Feuchtespuren auf Rechner ET-Nr. 531722 wegen Undichtheit der Silikonraupe**Modell EDG 6600.1M**

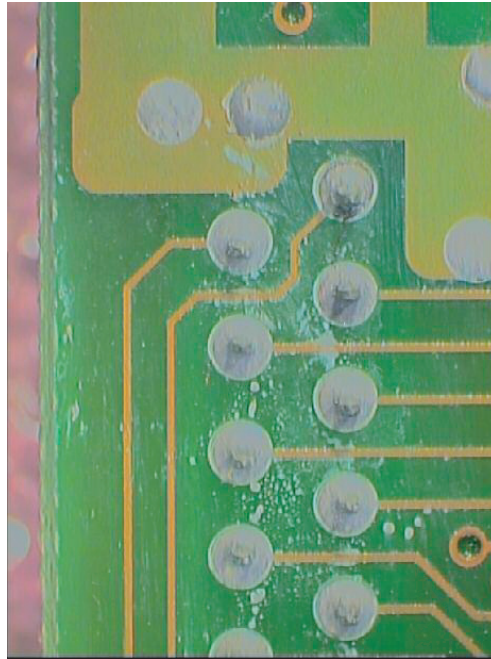
Durch undichte Silikonraupen kann Dampf austreten und die Leiterplatte vom Rechner in der Nähe des Flachkabelsteckers benetzen. Dies kann zu F10-Fehlermeldungen führen.

Tritt dies während längerer Zeit auf, sind Spuren auf der Leiterplatte sichtbar (siehe Foto).

Fuge mit Silikon besser abdichten.
